1. 変更内容、理由及び断層連続性評価への影響

H24-H-6-1 深度9.58~14.36m 走向・傾斜 (No.7) を変更、それに伴い条線方向 (No.8) を変更

第833回審査会
机上配布資料1
敦賀発電所2号炉 敷地の地形、地質・地質構造について
参考資料1 薄片観察結果
参考1-56頁

No.7 No.8
(走向・傾斜 : N33°W38°W、
レイク角 : 90°
に基づく条線観察結果)

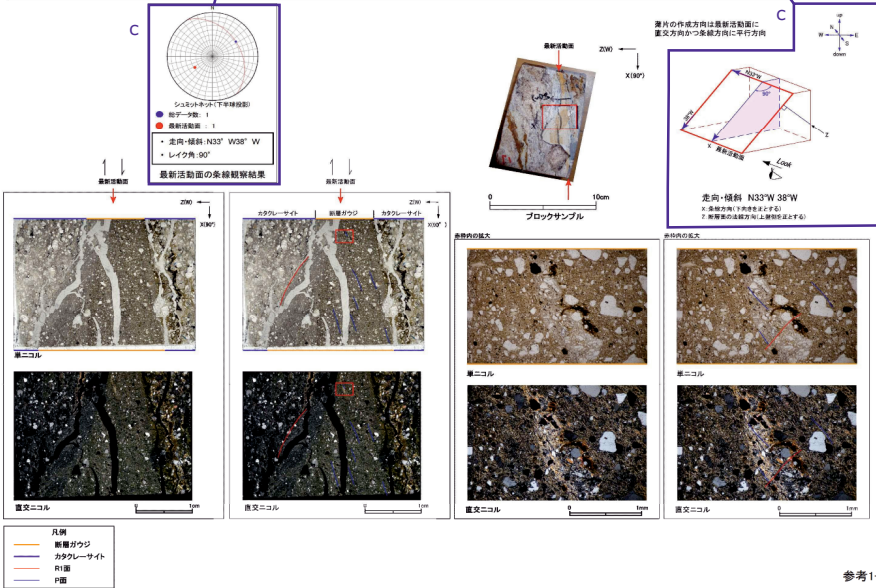
- a 走向・傾斜を「NS64W」に変更 (No.7)
- b 条線方向を「61R」に変更 (No.8)
- c 見直し後の走向・傾斜、条線方向に基づく図に変更 (No.7、8)

No.7 No.8
(走向・傾斜 : NS64°W、
レイク角 : 61°南傾斜
に基づく条線観察結果)

No.7 No.8
(走向・傾斜 : NS64°W、
レイク角 : 61°南傾斜
に基づく模式図)

ボアホールカメラ展開画像との対比結果 (H24-H-6-1 深度9.58~14.36m)

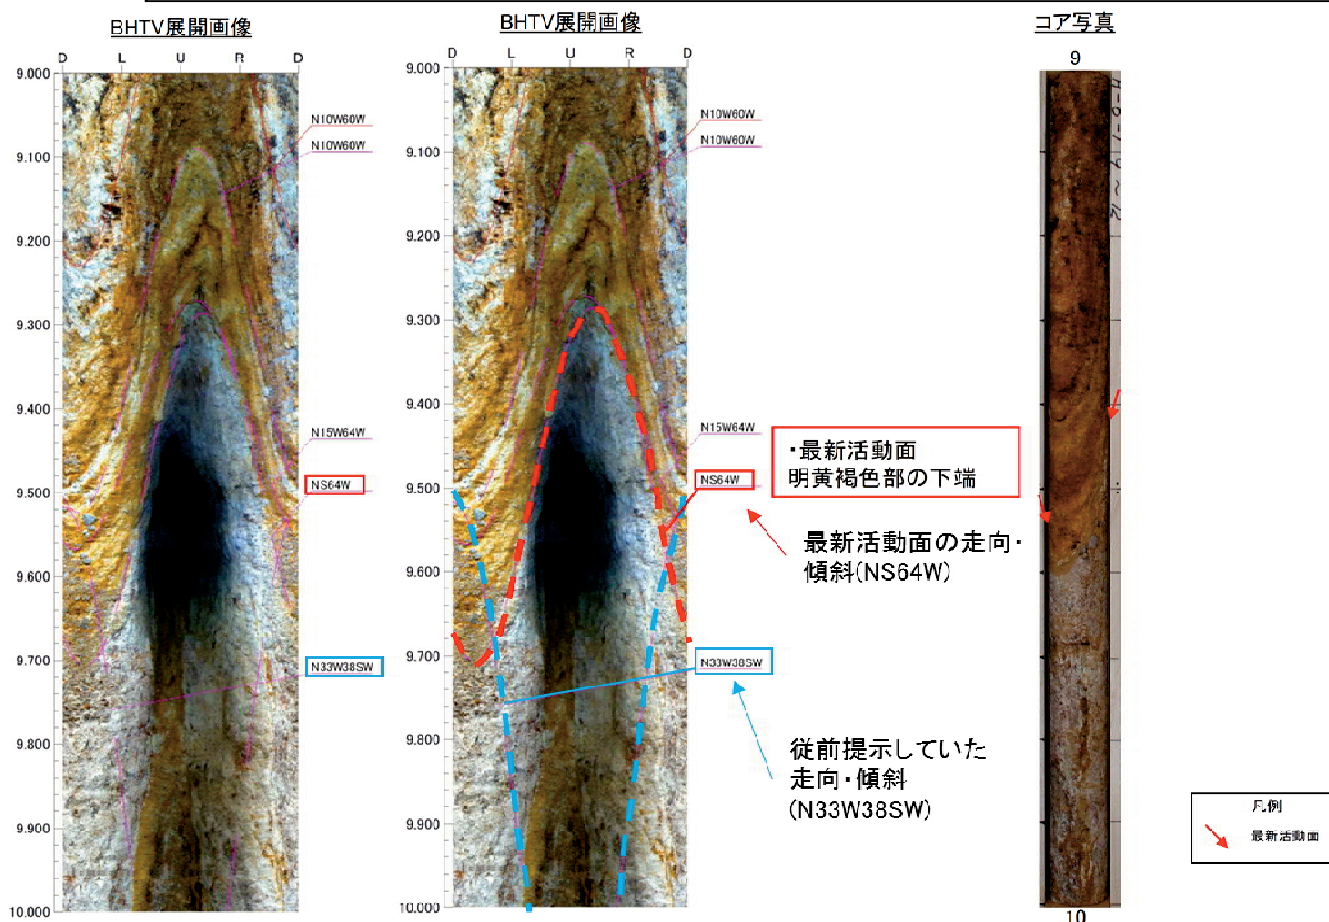
H24-H-6-1 深度9.58~14.36m 走向・傾斜 (No.7) を変更

- 従前提示していたデータでは、性状一覧表にN33W38SWと記載していたが、BHTV展開画像からの走向・傾斜を読み誤っていたことから以下のとおり走向・傾斜をN33W38SWからNS64Wに変更した。

- H24-H-6-1 深度9.58~14.36mの破碎部の最新活動面の走向・傾斜はNS64° Wである。

コア写真

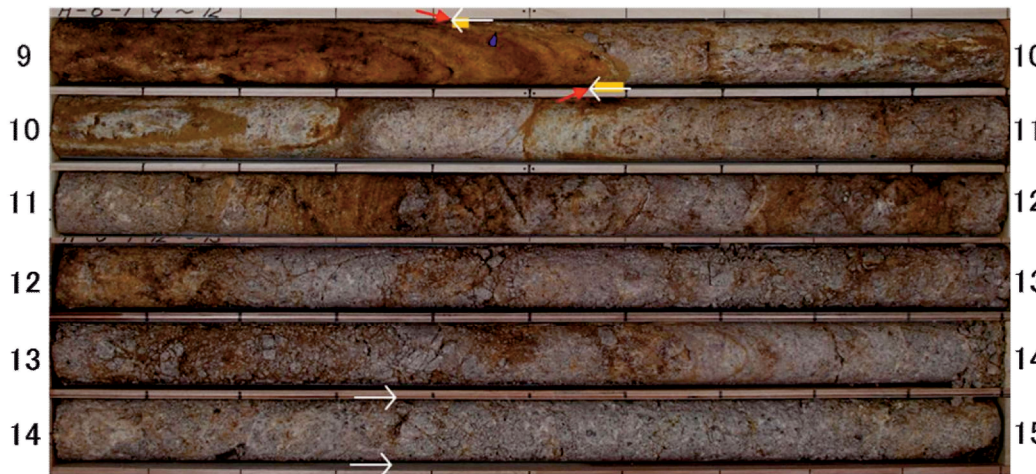
H24-H-6-1 深度9.58~14.36m 走向・傾斜 (No.7) の変更に伴い、条線方向 (No.8) を変更

- H24-H-6-1孔 深度9.58mのK断層の断層面の走向・傾斜はNS64°Wであり、条線観察は下盤側から実施している。

図2 H24-H-6-1孔を通る断面図(模式図)

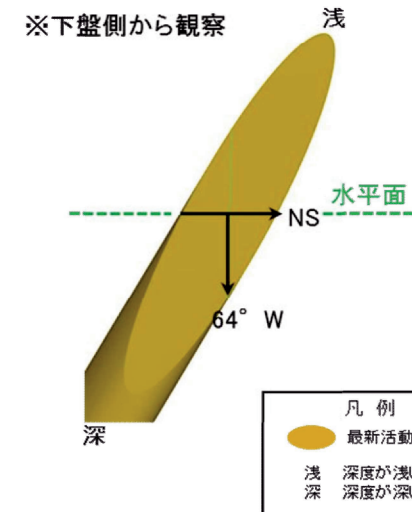
- ボーリング(掘進方向S53° W, 傾斜45°)と破砕部(走向・傾斜NS64° W)をボーリング孔沿いの断面図で示すと左図のようになる。
- ボーリング孔の浅い側が下盤、深い側が上盤となる。

図4 最新活動面と走向・傾斜、条線の関係図

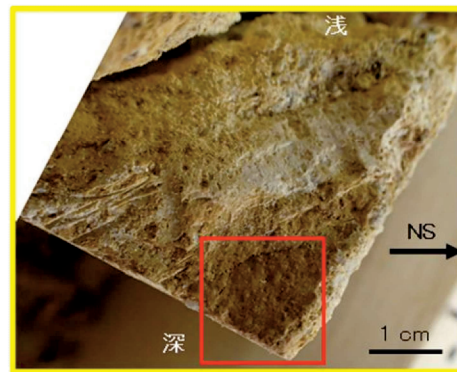
• H24-H-6-1孔 深度9.58mのK断層の断層面の走向・傾斜はNS64°Wであり、条線観察は下盤側から実施している。

深
 ・前頁の図3fに、計測した条線値を走向・傾斜等を用いて補正したレイクを赤線で表示している。
 ・下盤側から最新活動面を見た模式図のため、レイクがL方向に描かれているが、数値は上盤側から見た61Rとなる。
